ROLLADEM-SCHNEIDER Flugzeugbau GmbH LBA-Nr. EB - 4	Technische Mitteilung Technical Bulletin Nr. 7004	LS7	Blatt/Page 1/1
			Ausg./Ed. Sep.91

Gegenstand : Abweiser am automatischen Querruderanschluß rumpfseitig
 Betroffen : Segelflugzeug LS7, alle Werknummern
 Dringlichkeit : vor dem nächsten Start
 Vorgang : In einem Fall wurde der Abweiser durch Gewalt bei der Montage der Flügel nach hinten verbogen, sodaß die Quersteuerung blockierte.
 Maßnahmen und Material : 1.) Kontrolle der Abweiser, ob sie noch gerade sind. Wird Verformung festgestellt, so sind die betroffenen Teile auszutauschen.

SUBJECT : Deflector at fuselage aileron automatic connectors
 EFFECTIVITY : Sailplane model LS7, all serial numbers
 ACCOMPLISHMENT : Before next flight
 REASON : In one case the deflector was bent to the rear during careless rigging of the wings, that the aileron movement was blocked.
 MATERIAL and INSTRUCTIONS : 1.) Check deflector for straightness. If bent, parts must be exchanged.
 2.) Enlarge fuselage cutout in connector region to upper rear according to included drawing 4I-86 to prevent jamming in case of inadvertently bent deflectors.
 WEIGHT AND BALANCE : not affected
 REMARKS : Accomplish

Datum	Name	Rolladen-Schneider Flugzeugbau GmbH		Maßstab: 1:1	
Gez.			Benennung:		Zeichn.-Nr.	
Bea.	23.9.91	Leuck	Rumpfausschnitt	TM/TB 7004	4I-86	
Gepr.	23.9.91	Wb	Fuselage cutout			
Oberflächensch.: Rißprüfung:			Kommt vor: LS7		BZ-Nr. BZ-Nr.	
Pos.	Stck.	Benennung		DIN/LN	Werkstoff	Zeichn.-Nr.

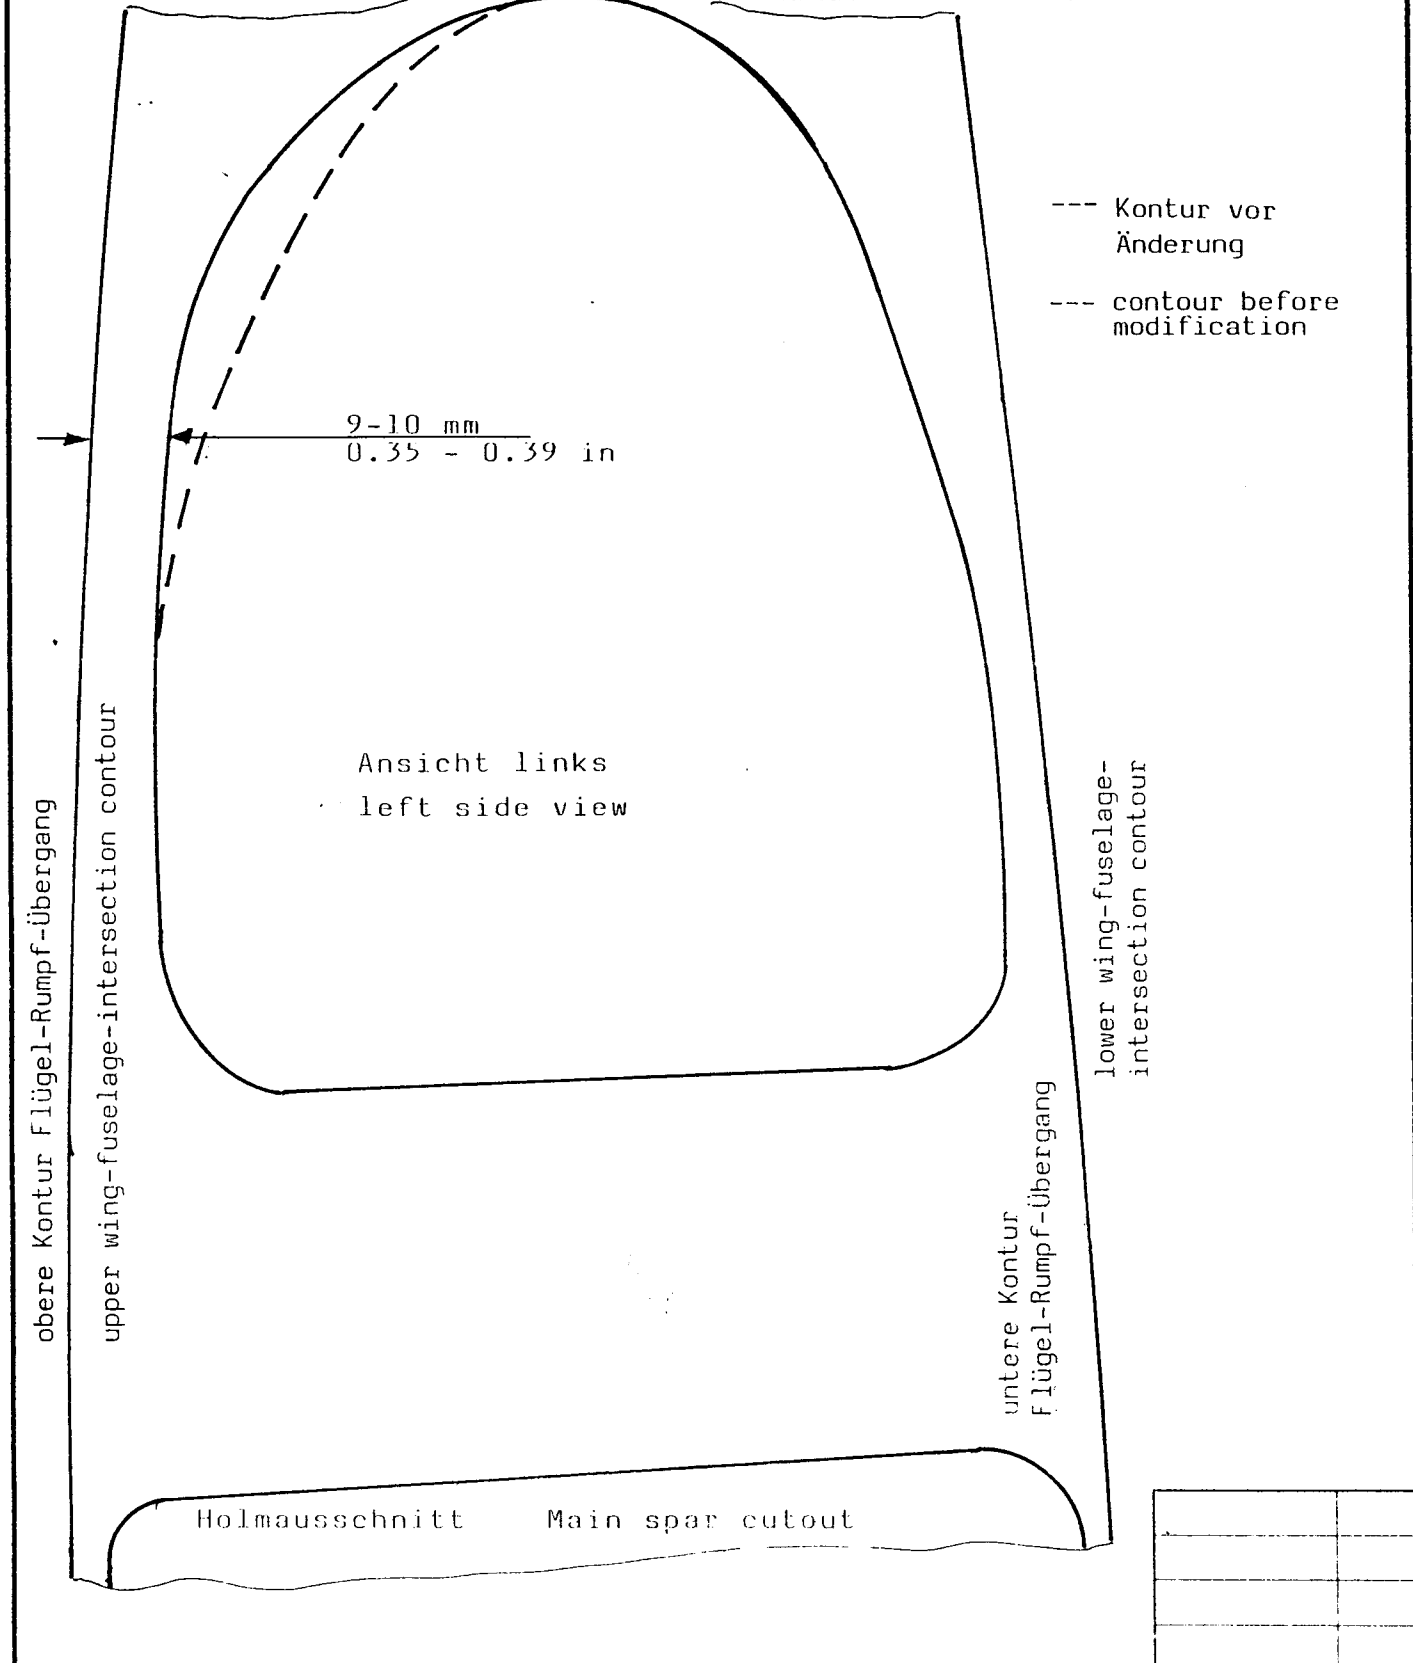
2.) Erweitern des Rumpfausschnitts im Bereich der automatischen Anschlüsse nach hinten oben entsprechend beiliegender Zeichnung 4I-86, damit bei versehentlichem Verbiegen der Abweiser auf keinen Fall Schaben oder Blockieren auftreten kann.
 Gewicht und S.P.-Lagen : entfällt
 Hinweise : Durchführung durch sachkundige Person. Kontrolle und Bescheinigung der Durchführung durch einen Prüfer Klasse 3 im Bordbuch sowie im TM-LTA-Durchführungsbeleg, Wartungshandbuch Blatt 14-1.
